COMUNE DI AIELLI

OGGETTO: Osservazioni impianto DITTA EKOREC di Mascitti Piero e Mascitti Adriano s.n.c.

In riferimento al progetto per la realizzazione di un impianto di trattamento rifiuti speciali e urbani non pericolosi con operazioni di messa in riserva (R13), scambio di rifiuti (R12) e recupero inerti (R5) da parte della ditta ECOREK di Mascitti Piero e Mascitti Adriano snc Via Fontegrande n.23 Celano (AQ) da realizzarsi sul territorio del Comune di Aielli, trasmesso alla Regione Abruzzo - Dipartimento Opere Pubbliche, Governo del Territorio e Politiche Ambientali - Servizio Valutazione Ambientale - Ufficio Valutazione Impatto Ambientale per la procedura di verifica di assoggettabilità a VIA acclarato al protocollo generale dell'Ente in data 27/09/2016 n.4258 dall'analisi degli elaborati progettuali si segnalano le seguenti criticità:

- *Planimetria descrittiva contesto;*

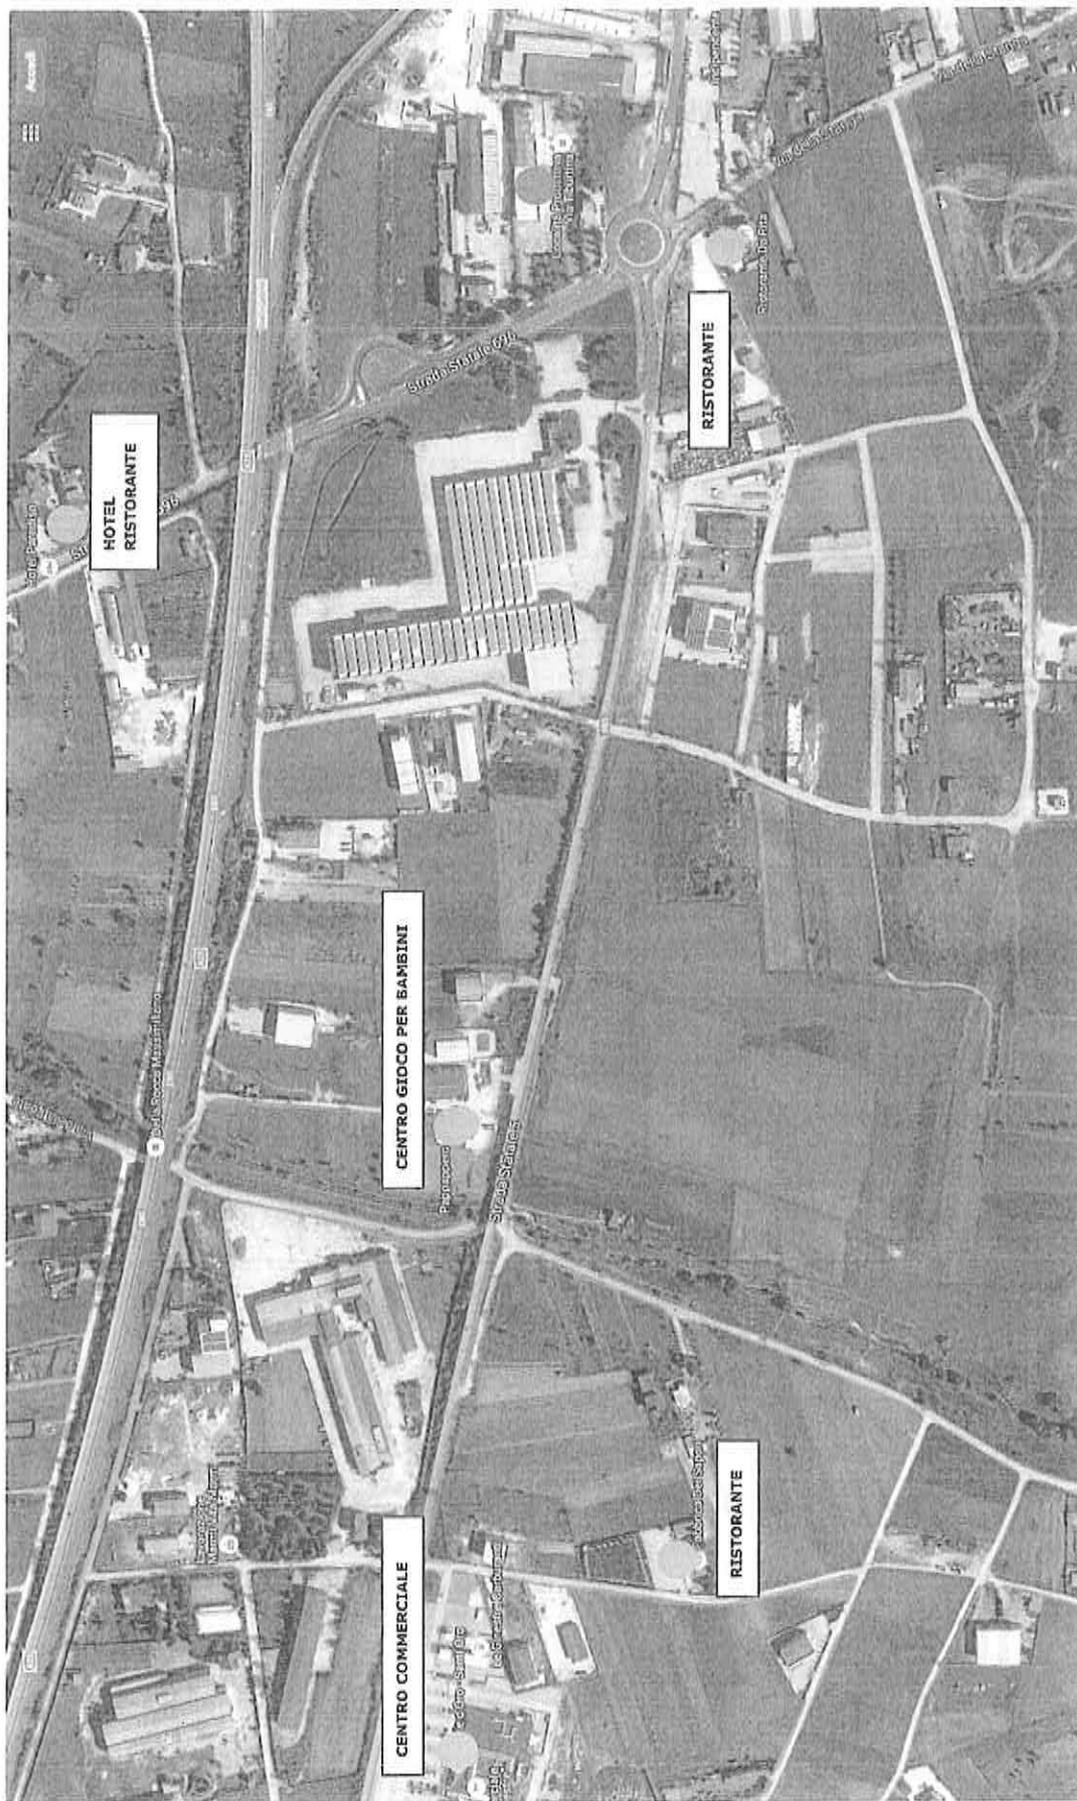
Il progetto presentato prevede la realizzazione dell'impianto in una zona che, pur essendo normata quale area DI - Industriale dal vigente PRG, non presenta un tessuto industrializzato ben infrastrutturato bensì una situazione consolidata di fatto che presenta, oltre ad aree manifatturiere, anche attività a vocazione prettamente turistico-ricettiva, oltre che commerciali (Come da Planimetria allegata) che risentiranno negativamente dell'impatto della realizzazione del nuovo impianto. Inoltre a pagina 12 della RELAZIONE SPA si legge al punto 3. Interferenze e cumuli con altri progetti "Le attività limitrofe sono costituite essenzialmente da aziende manifatturiere presenti nelle aree industriale del Comune di Aielli e del Comune di Celano che operano in settori produttivi diversi rispetto alle attività previste dal progetto oggetto di studio". Tuttavia si segnala che nella medesima zona, a distanza in linea d'aria di circa 1 km insiste un altro impianto di trattamento rifiuti della società ACIAM SPA che, seppur di natura diversa, già impatta in maniera importante sul territorio comunale. Sembra opportuna che, prima di accordare la possibilità di realizzazione del nuovo impianto, venga effettuata un'attenta valutazione dell'effetto cumulo dei due impianti sul territorio comunale. Inoltre al medesimo paragrafo si legge ".....nello stesso sito opera la ditta Lino

Mascitti e Figli s.r.l. con cui vengono gestiti degli spazi comuni... Vista la coesistenza sul medesimo sito di due attività diverse è necessario avere esatte cognizioni delle attività svolte da entrambe con un dettagliato piano di interferenza che, ad oggi, non è stato ancora presentato. Dalla relazione geologica inoltre si riscontra che l'impianto sarà posizionato su un sito di cui una porzione è classificata come R4 - A rischio alto dal PAI. Ora seppur il progettista dichiara che tale impianto sarà posizionato in una zona del sito che non ha classificazione, pare quantomeno azzardato realizzare un impianto in una zona a confine diretto con una zona a rischio alto di frana.
